充電式除雪機、充電式ショベル除雪機ご購入のお客様へ

このたび、当社がこれまでに販売いたしました充電式除雪機、充電式除雪ショベルに同梱されている取扱説明書および充電器の銘板ラベルにおいて、電気用品安全法に規定される記載すべき内容に不足があることが判明いたしました。

○充電器銘板ラベルについて

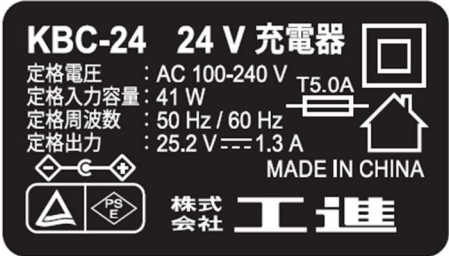
「充電前に、取扱説明書を読まなければならない。」ことを示す記号の不足
